TECHNICAL SERVICE BULLETIN

Technical Service Bulletin: 51-1651

BASECAMP MOTORIZED LEVELING CONTROLLER REPLACEMENT

TSB Number:	85-001-2023		
Product:	Basecamp Leveling		
Date:	June 19, 2023	Labor Rate:	Inspect: 0.3 Hours Inspect & Replace: 0.5 hours

Fig. 3

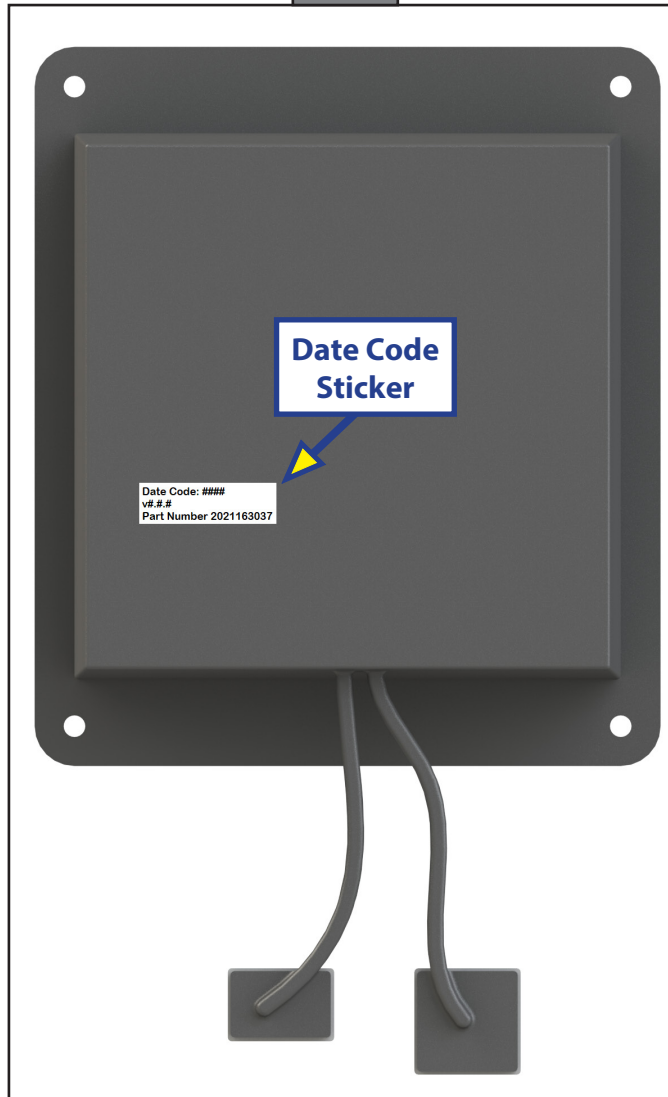
3. Verify controller replacement is necessary.
 - A. Check the date code sticker on the back of the controller (Fig. 3).
 - I. Rev D, Date Code 1823 and under: replace with new controller.
 - a. Return old control to:

Lippert Warranty
Attn: Warranty Lab
2020 Blakesley Parkway
Bristol IN 46507
 - II. Rev E, Date Code 1923 and greater: controller replacement not necessary.

Fig. 4

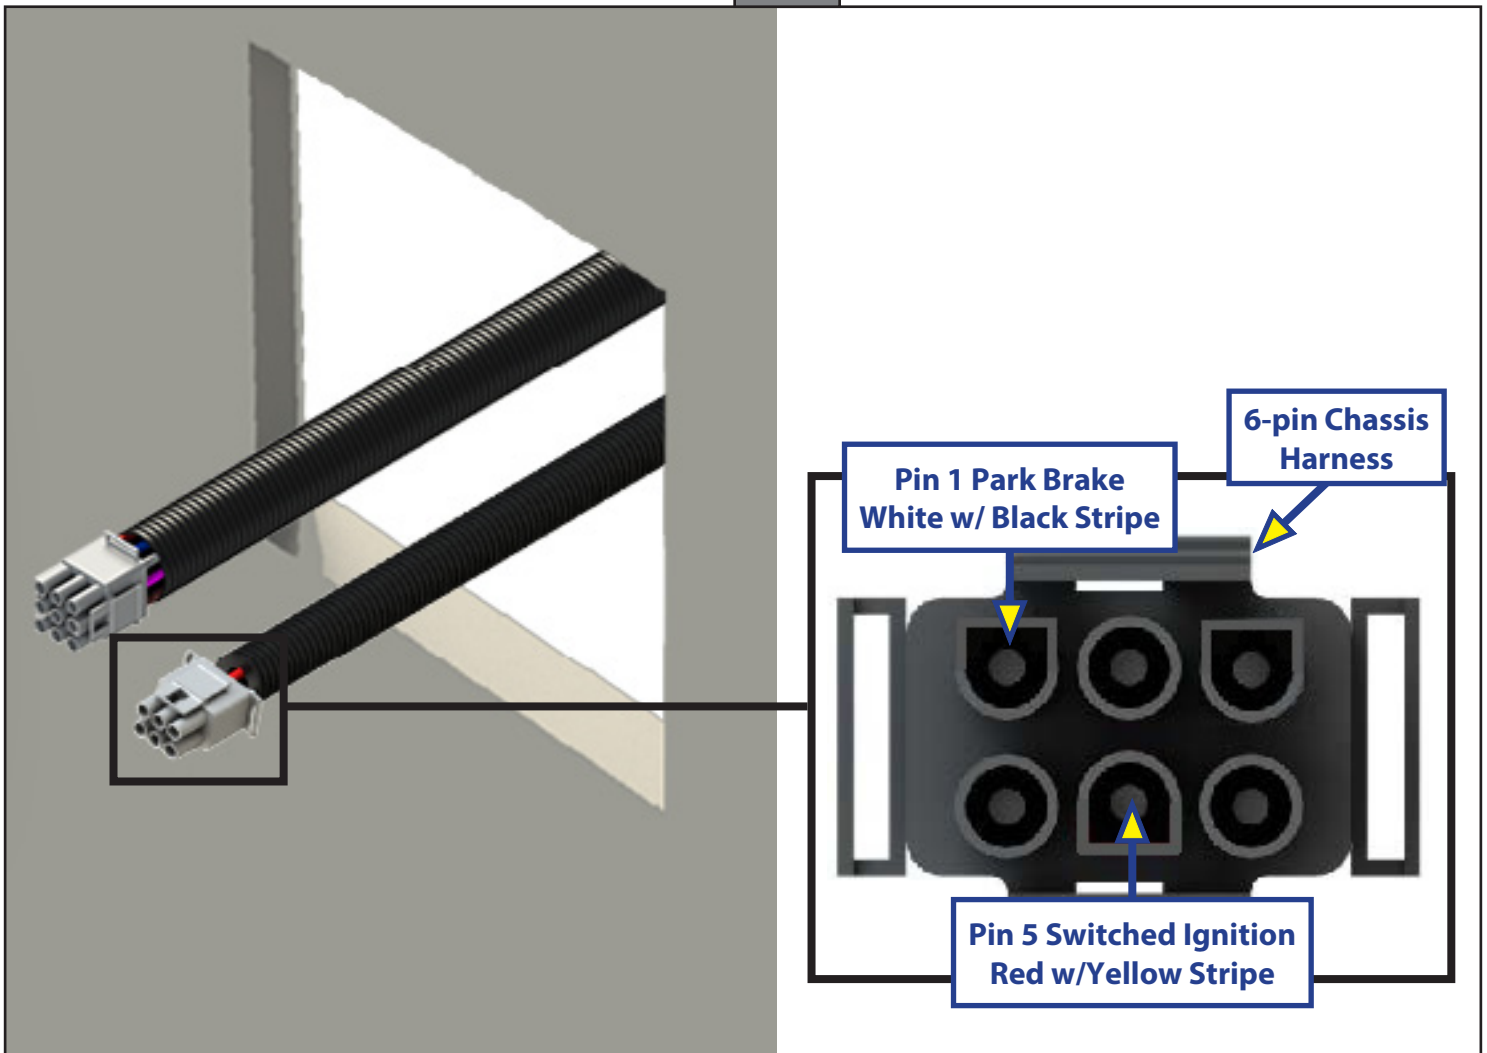
4. Verify 6-pin chassis wire harness is wired correctly (Fig. 4):
 - A. Pin 1 (Fig. 4) of the 6-pin chassis harness must be wired to the parking brake to ensure a ground connection is made when the parking brake is applied.

NOTE: If pin 1 (Fig. 4) is wired to +12V the controller will be permanently damaged and non-responsive.

- B. Pin 5 (Fig. 4) of the 6-pin chassis harness must be wired to a switched +12V ignition source.

Fig. 3

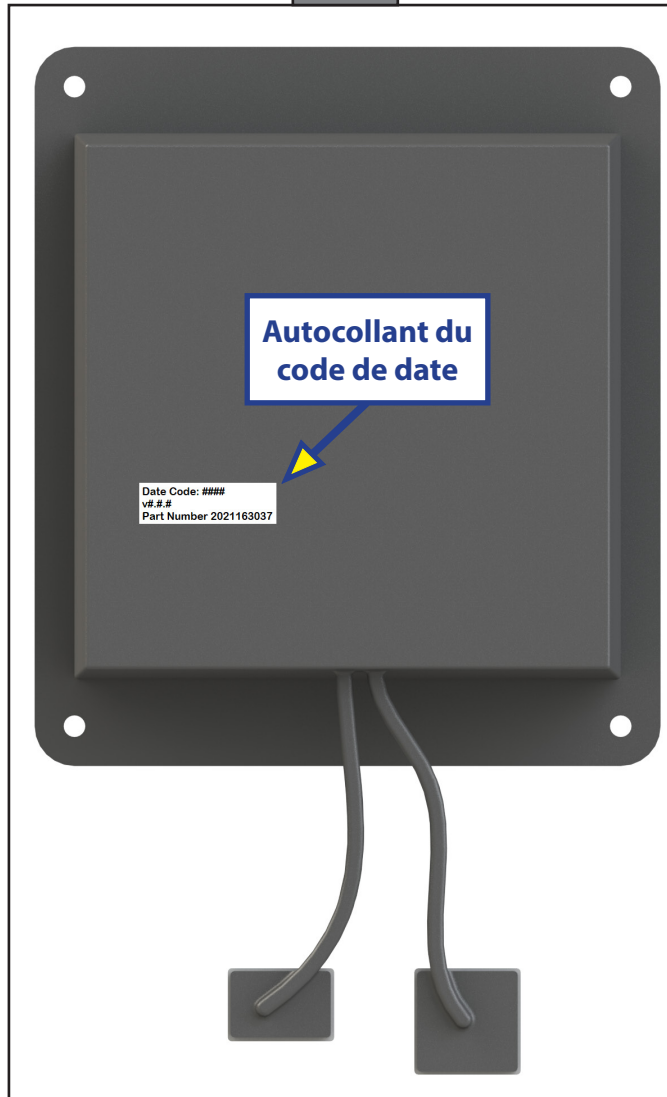
3. Vérifier que le contrôleur doit être remplacé.
 - A. Vérifier l'autocollant du code de date au dos du contrôleur (Fig. 3).
 - I. Rev D, code de date 1823 et moins : remplacer par un nouveau contrôleur.
 - a. Renvoyer l'ancien contrôle à :
Garantie Lippert
À l'attention de : Laboratoire de garantie
2020 Blakesley Parkway
Bristol IN 46507
 - II. Rev E, code de date 1923 et plus : le remplacement du contrôleur n'est pas nécessaire.

Fig. 4

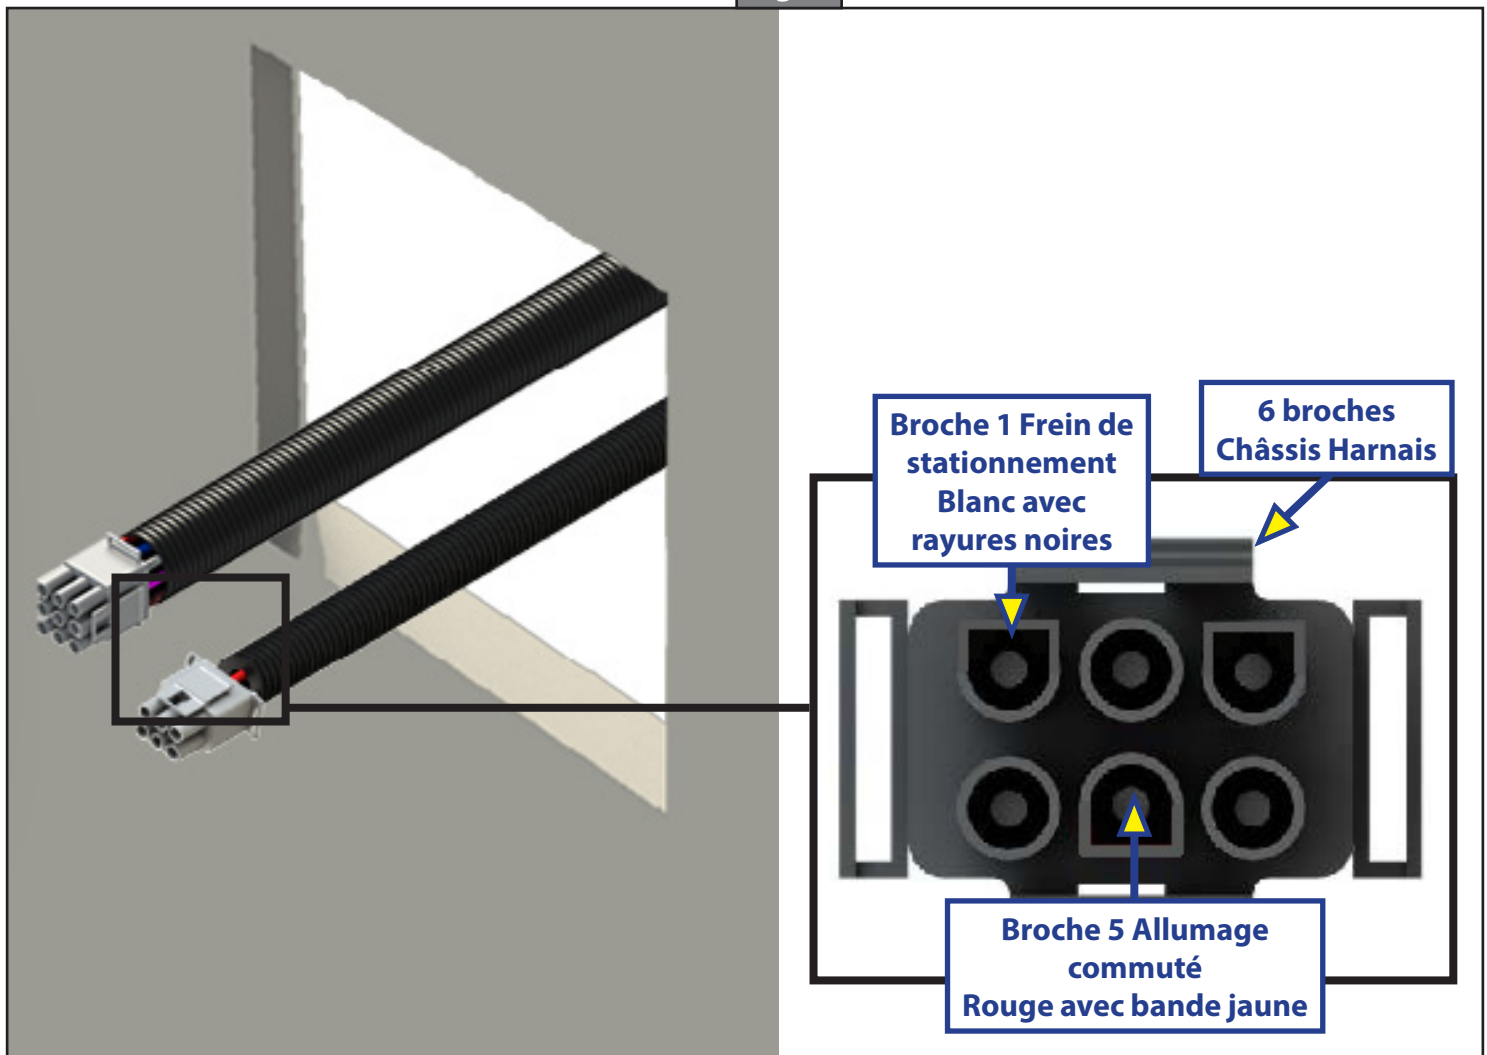
4. Vérifier que le faisceau de câbles à 6 broches du châssis est correctement câblé (Fig. 4) :
- A. La broche 1 (Fig. 4) du faisceau de châssis à 6 broches doit être reliée au frein de stationnement pour garantir une connexion à la terre lorsque le frein de stationnement est serré.
- NOTE :** Si la broche 1 (Fig. 4) est connectée à +12V, le contrôleur sera endommagé de façon permanente et ne répondra pas.
- B. La broche 5 (Fig. 4) du faisceau de châssis à 6 broches doit être reliée à une source d'allumage +12V commutée.

Figura 4

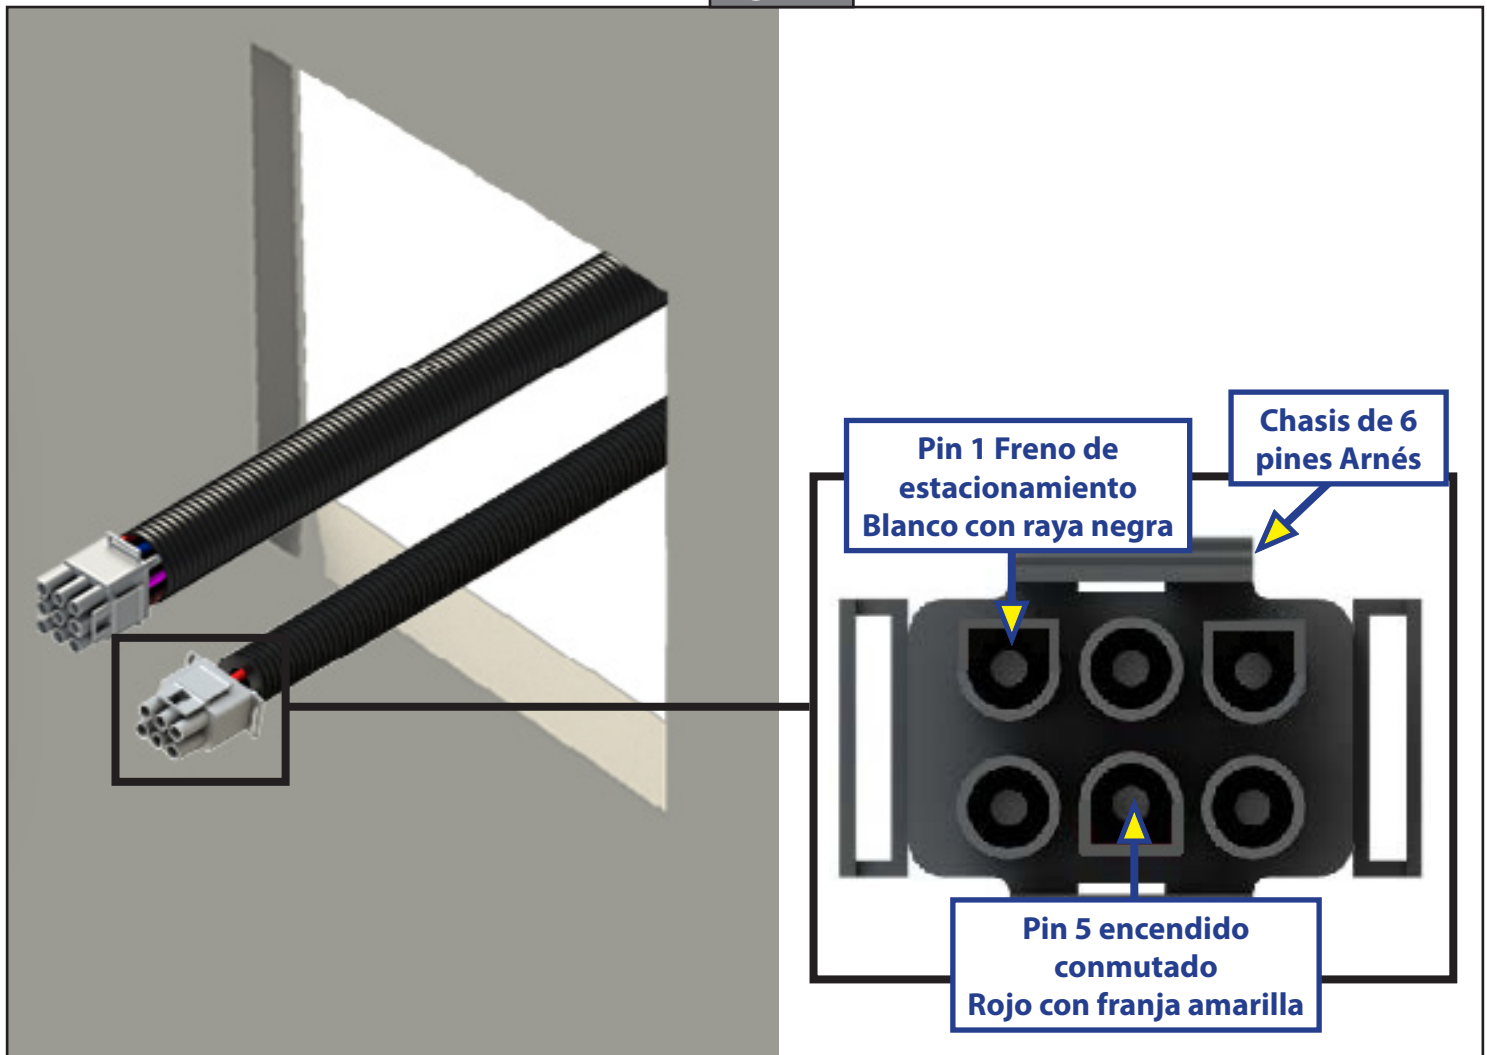
4. Verifique que el arnés de cables de chasis de 6 clavijas esté cableado correctamente (Fig. 4):
 - A. El pin 1 (Fig. 4) del arnés del chasis de 6 pines debe conectarse al freno de estacionamiento para garantizar que se haga una conexión a tierra cuando se aplica el freno de estacionamiento.

NOTA: Si el pin 1 (Fig. 4) está conectado a +12 V, el controlador se dañará permanentemente y no responderá.

- B. El pin 5 (Fig. 4) del arnés del chasis de 6 pines debe conectarse a una fuente de encendido conmutada de +12 V.
